**Avis de la Mission régionale d'autorité environnementale de
Nouvelle-Aquitaine sur le projet de mise en compatibilité par
déclaration de projet n°3 du plan local d'urbanisme
intercommunal valant programme local de l'habitat (PLUi-H) de la
communauté d'agglomération du Grand Dax afin de permettre la
construction d'un nouvel EHPAD sur la commune de Dax (40)**

n°MRAe 2023ANA105

dossier PP-2023-14556

Figure 2: Extraits du règlement graphique avant et après la mise en compatibilité n°3 du PLU (Source : Rapport de présentation, pages 16 et 17)

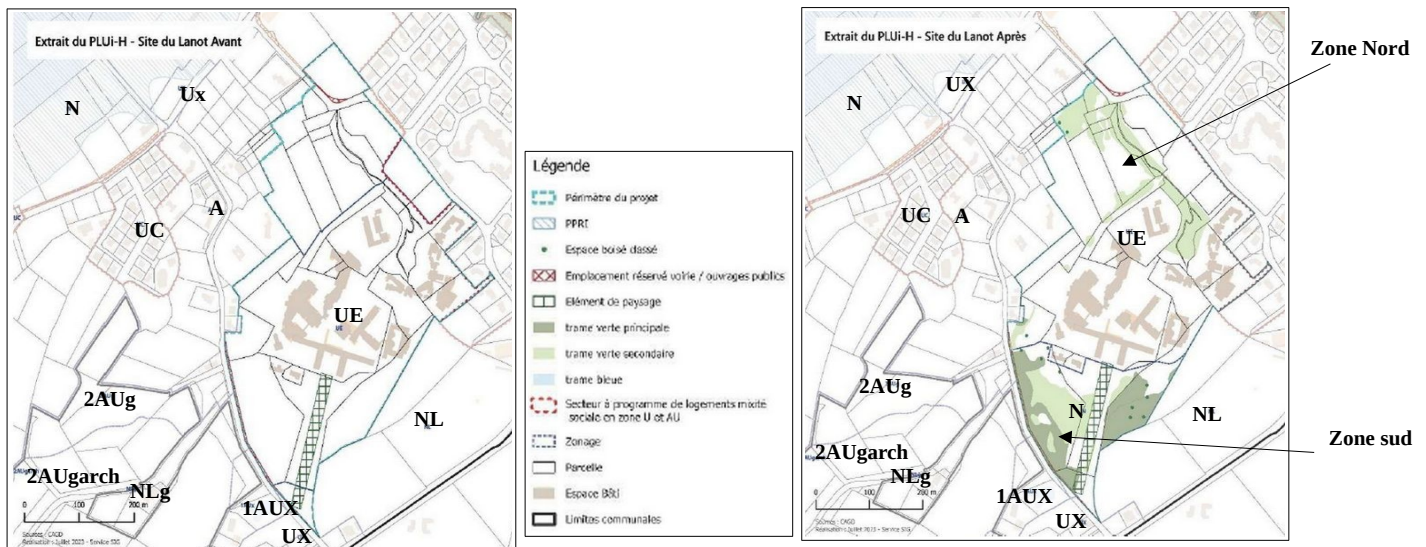
Le contenu du dossier est régulièrement assorti de synthèse des informations à retenir. De nombreuses cartes et photographies illustrent les informations fournies, cependant la présentation contextuelle du projet manque de lisibilité.

La MRAe recommande de fournir dans le dossier le règlement graphique avant et après la mise en compatibilité n°3 identifiant de manière lisible les zones à reclasser, assortis également d'une légende lisible.

Figure 4: Cartographies des habitats naturels et anthropiques (carte gauche) et synthèse des enjeux relatifs au milieu naturel (carte droite) (Source : Rapport de présentation, pages 95 et 135)

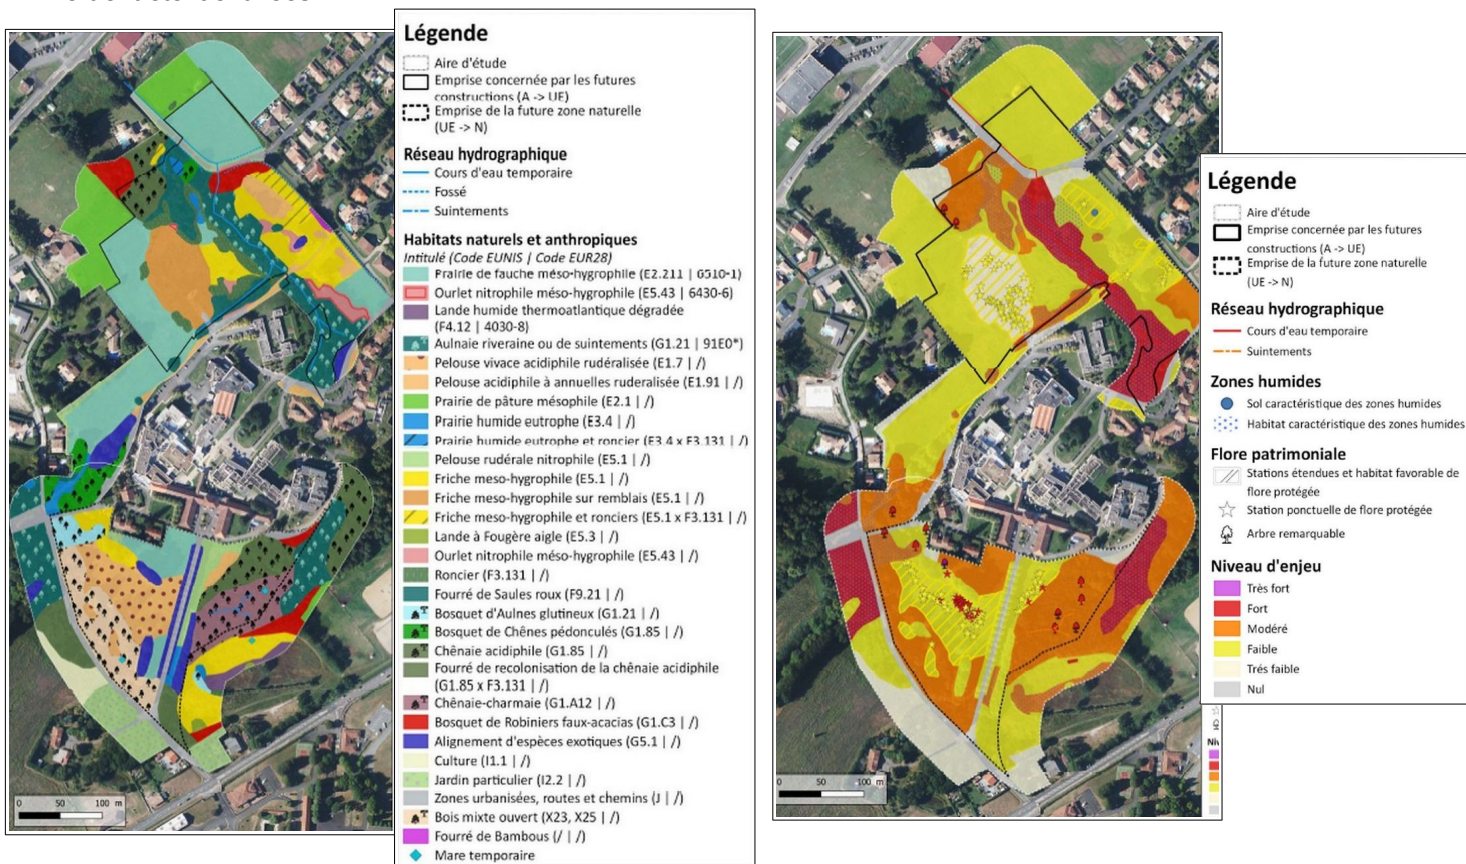
La MRAe recommande d'intégrer dans le dossier le résultat des inventaires de terrain programmés en septembre 2023 dans l'état initial de l'environnement sur les deux zones pour appréhender la sensibilité globale de l'espace.

8 588 m² reclassés en zone UE vont générer la destruction d'habitats favorables aux Lotiers hispide et Grêle. Selon le dossier, des mesures de compensation seront définies dans le cadre d'un dossier de dérogation à l'interdiction de destruction d'espèces protégées.

Avant de mettre en œuvre des mesures de compensation, la MRAe recommande de justifier l'impossibilité de mettre en œuvre des mesures d'évitement-réduction dans le cadre de la mise en compatibilité du PLUi-H.
